连云港赣环新型环保建材有限公司  
生产电梯对重块及市政、内河、海防浪等预制件  
项目一般变动环境影响分析

连云港赣环新型环保建材有限公司  
生产电梯对重块及市政、内河、海防浪等预制件  
项目一般变动环境影响分析

江苏智盛环境科技有限公司  
二〇二三年十一月

图 4.1-1 项目处置废料及生产线上下游关系图

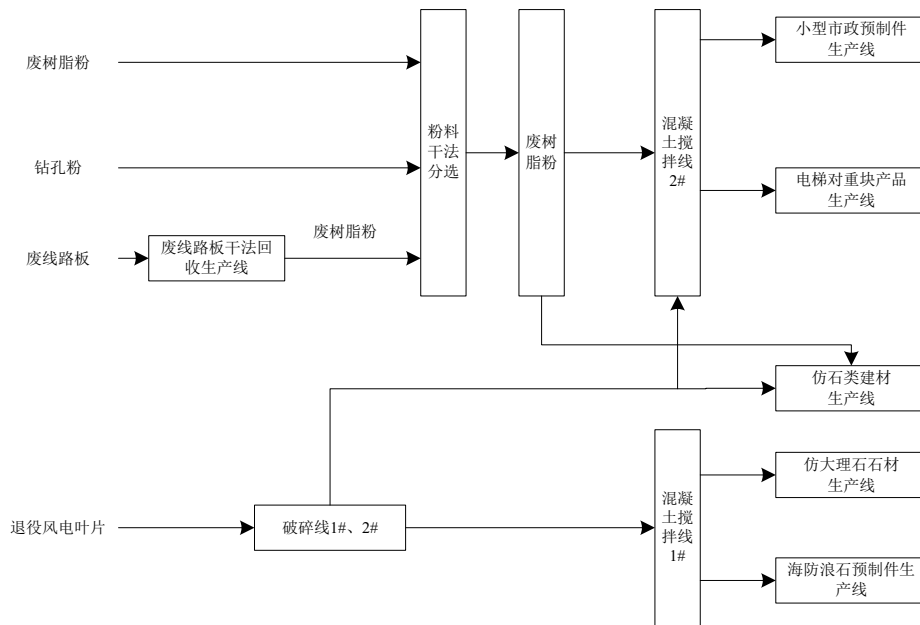
变动后，仿石类建材生产线由原 4#车间调整至 8#车间 1 楼厂房内；风电叶片破碎线由 7#砂石骨料堆场内调整至附房内。

变动后，将 5#车间内的大型内河、大型市政预制件(共用)生产线调整至 3#车间内，并将 15 万 t/a 大型内河、10 万 t/a 大型市政预制件生产线改造为 25 万 t/a 仿大理石石材生产线；7#车间不合格品破碎线调整为 1 条。

图 4.5-1 混凝土搅拌 1#物料平衡图

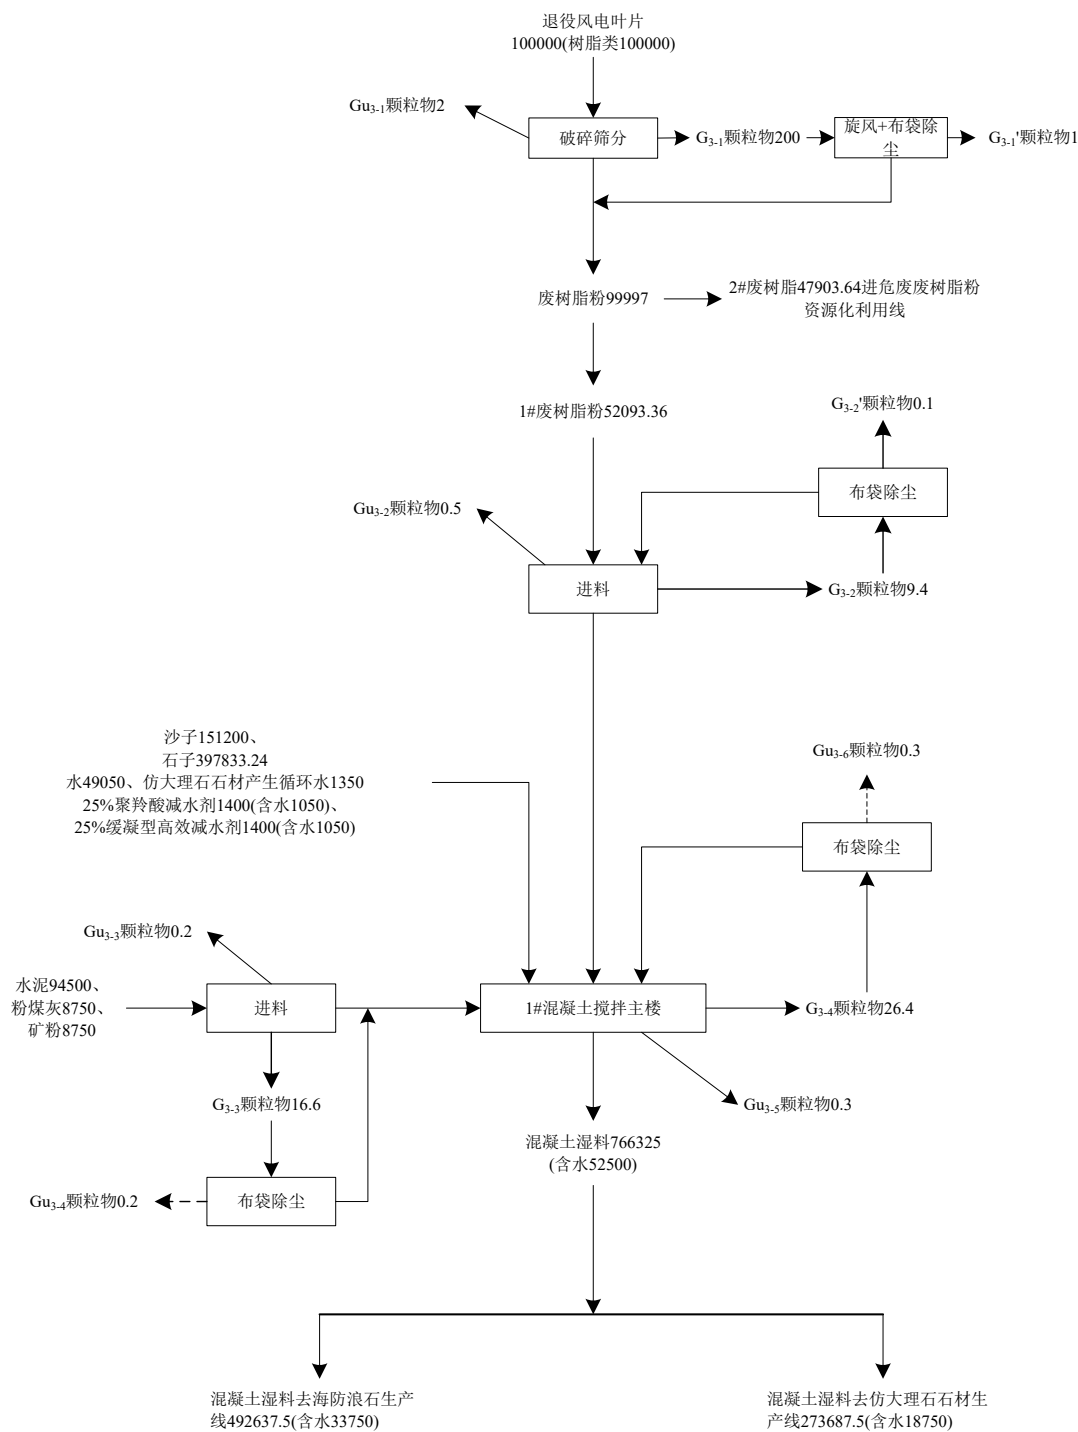
混凝土搅拌 1#线不涉及生产工艺的调整，仅为混凝土去向调整和搅拌用水来源调整，不再使用不合格品破碎碎料。具体如下：

图 4.5-2 仿大理石石材工艺流程

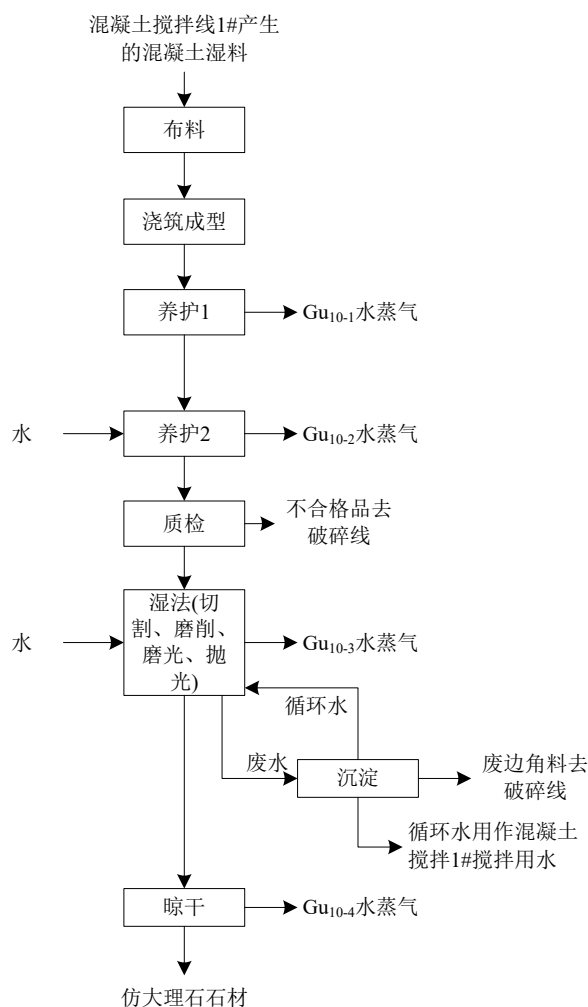
磨盘切割、磨削、磨光、抛光均采用湿法工艺，各工序无粉尘废气产生；磨盘切割、磨削、磨光、抛光工序产生的废水沉淀后循环使用，定期更换产生的循环水用作混凝土搅拌 1#搅拌用水，沉淀得到的少量废边角料去不合格品破碎线经破碎后返回混凝土搅拌线 2#。

图 4.5-4 不合格品破碎线物料平衡图(t/a)

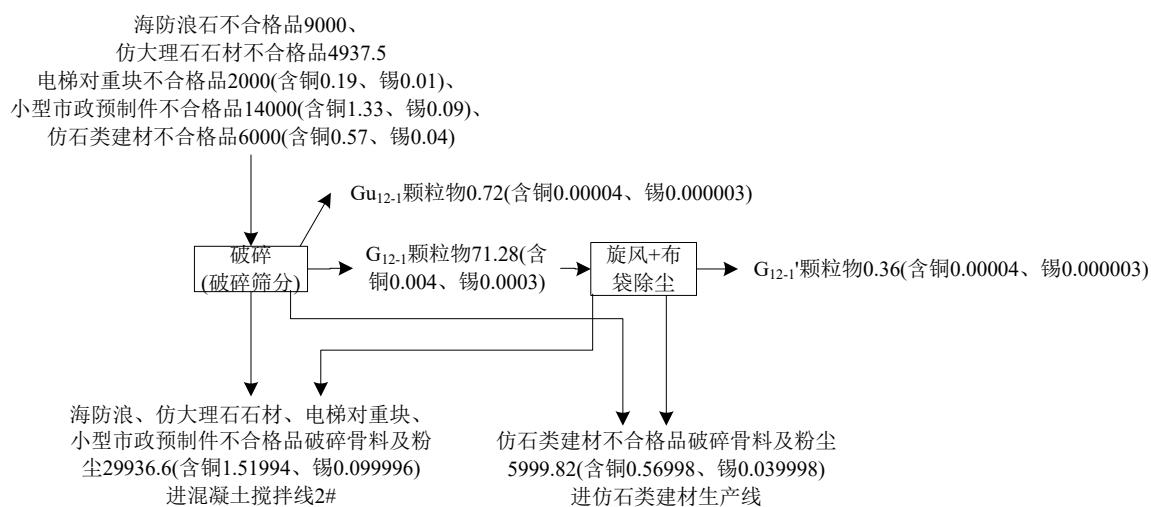
不合格品破碎线不涉及工艺的调整，由 2 条破碎线调整为 1 条破碎线，调整后破碎能力 6t/h，全年运行约 7000h，海防浪石、仿大理石石材不合格品破碎料全部返回混凝土搅拌线 2#(含危废料)替代部分砂石骨料。具体如下：

图 4.5-5 混凝土搅拌 2#物料平衡图

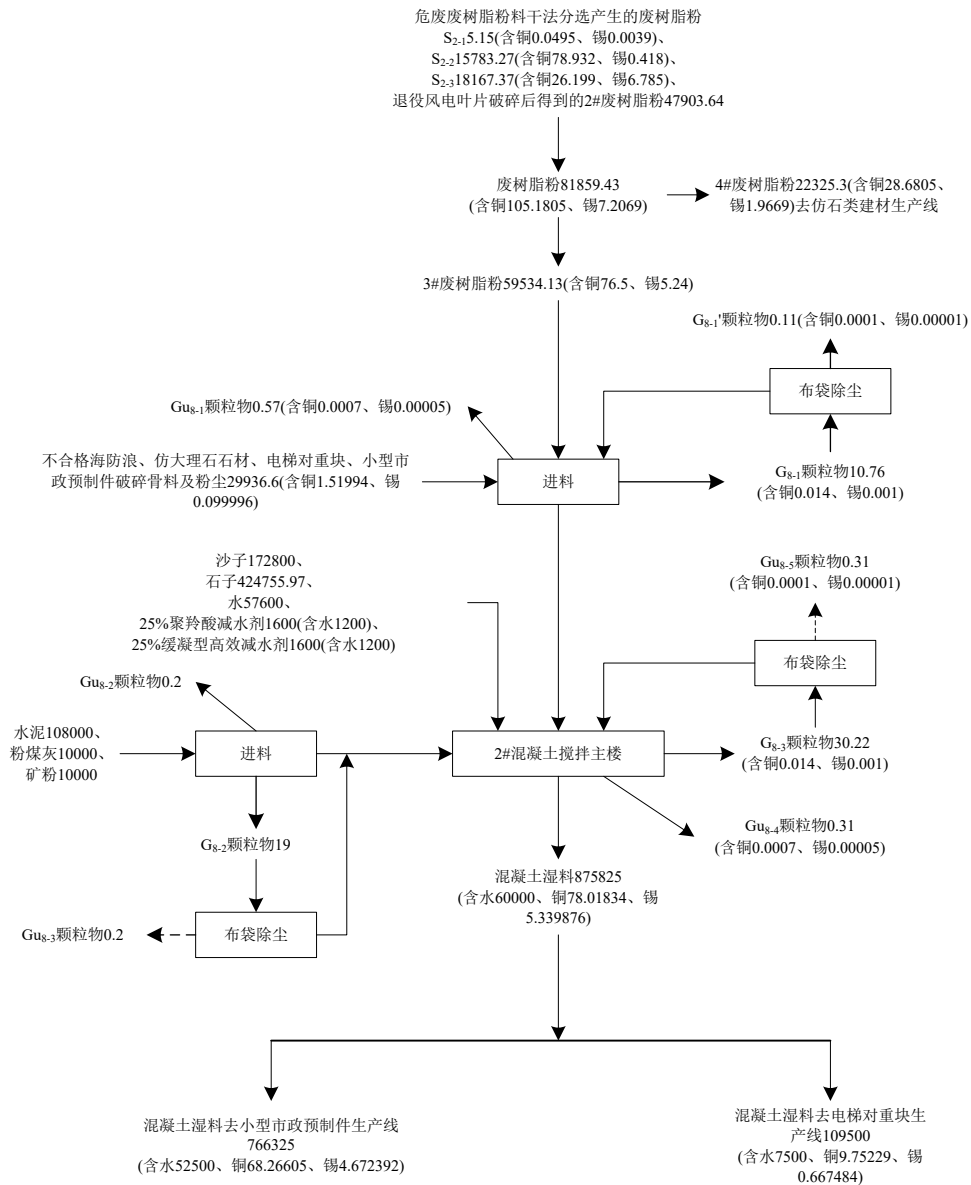
混凝土搅拌 2#线不涉及生产工艺的调整，部分砂石骨料由海防浪石、仿大理石石材不合格品破碎料替代，其他原辅料不发生变化。具体如下：

图 4.7-1 变动后项目废气处理走向及措施流程图

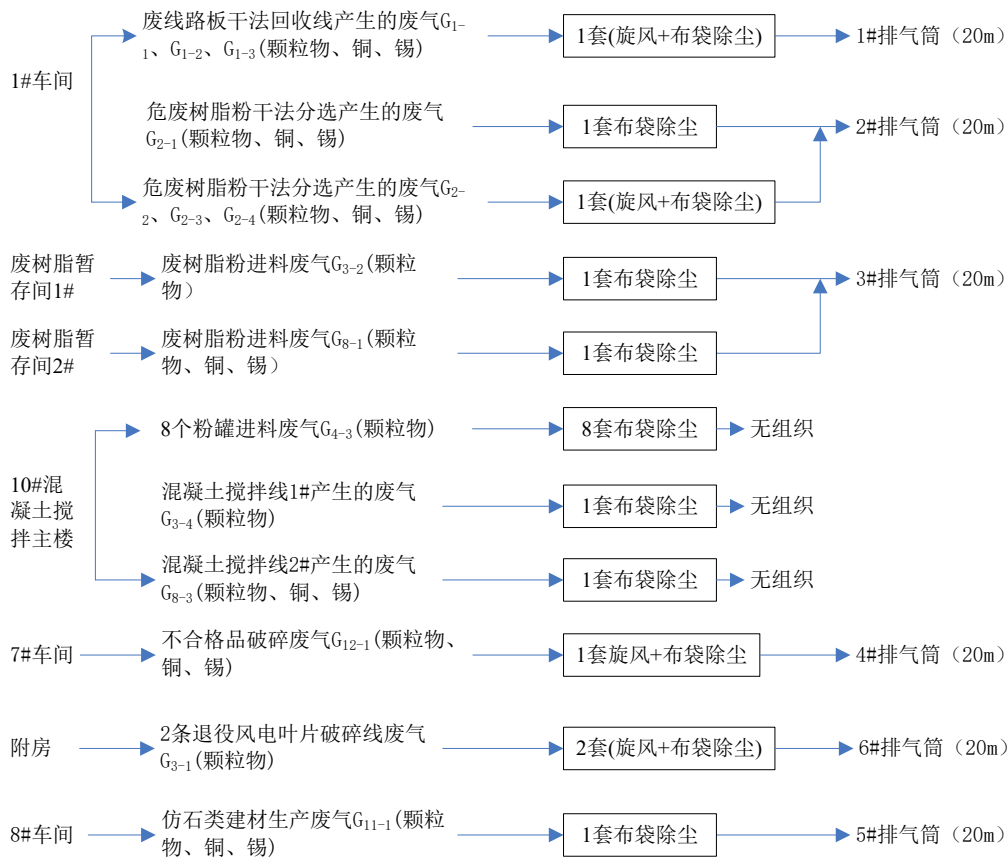
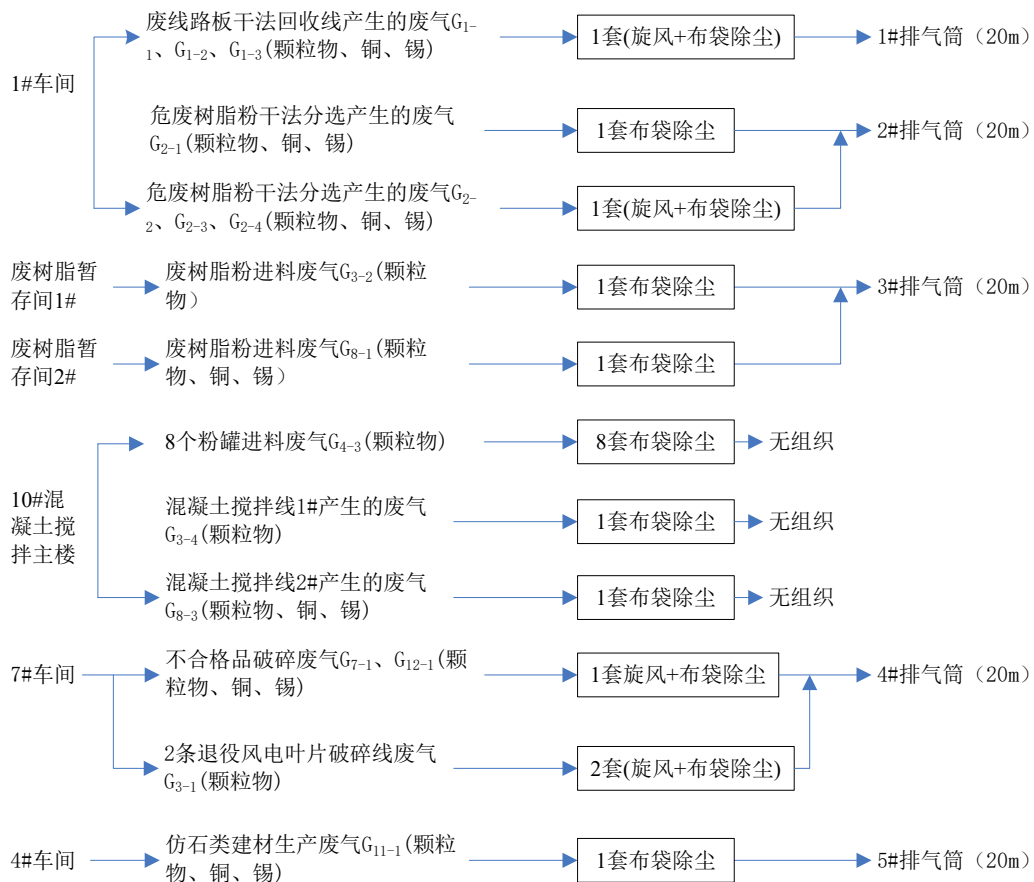
变动后，因生产需要，将 7#砂石骨料堆场内的风电叶片破碎区调整至附房内，附房与 7#砂石骨料堆场距离约 130 米，无法与 7#砂石骨料堆场内不合格品破碎区废气排放共用 4#排放筒(一般排口)，须在附房新增排气筒 6#(一般排口)。其他废气排气筒不发生变化，详见表 4.7-1；变动后，项目废气走向及污染防治措施见图 4.7-1。

图 4.9-1 项目水平衡图(t/a)

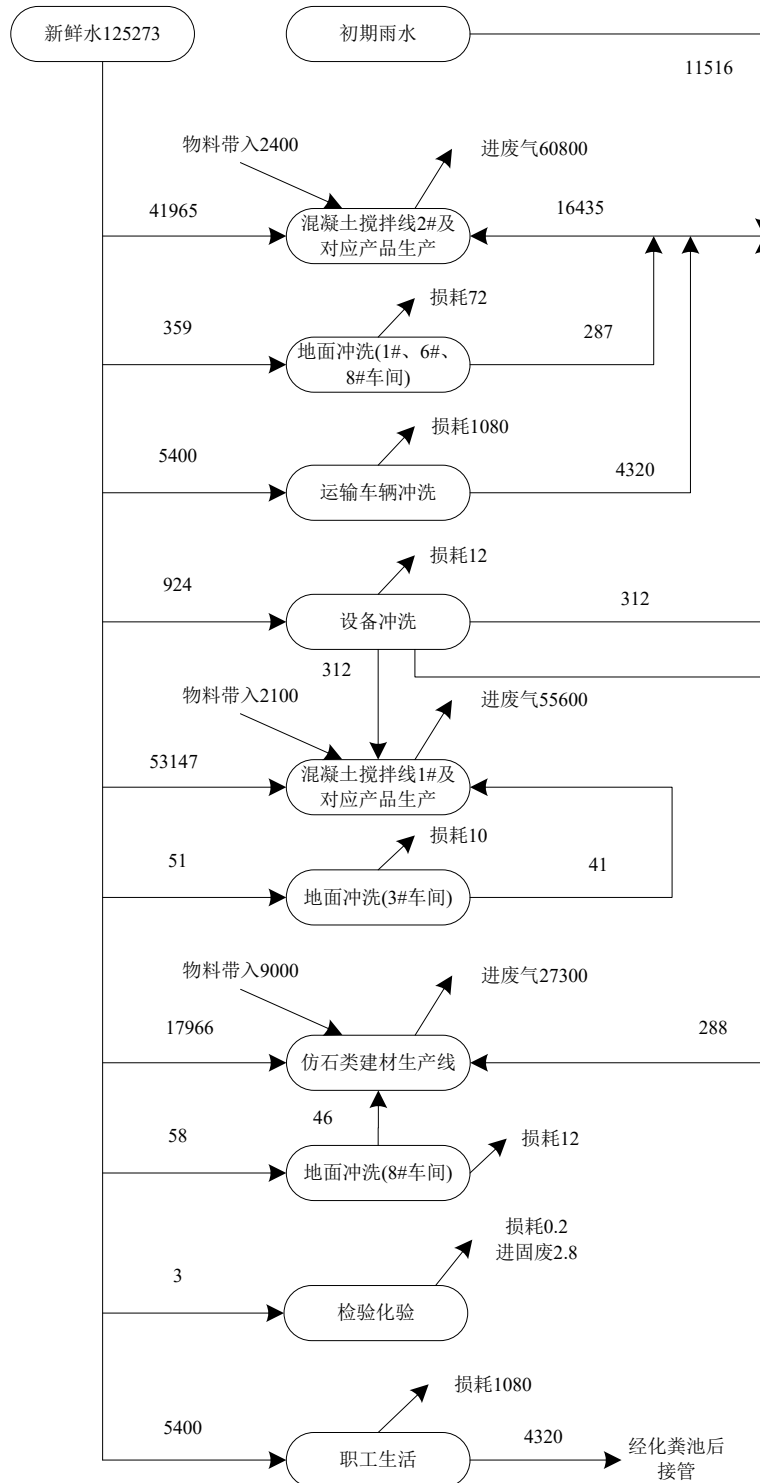
项目生产中不使用蒸汽；变动后，项目增加仿大理石石材湿法磨光、抛光工序补充用水和水蒸气排放，其他用水、排水均不发生变化。本项目水平衡见图 4.9-1。
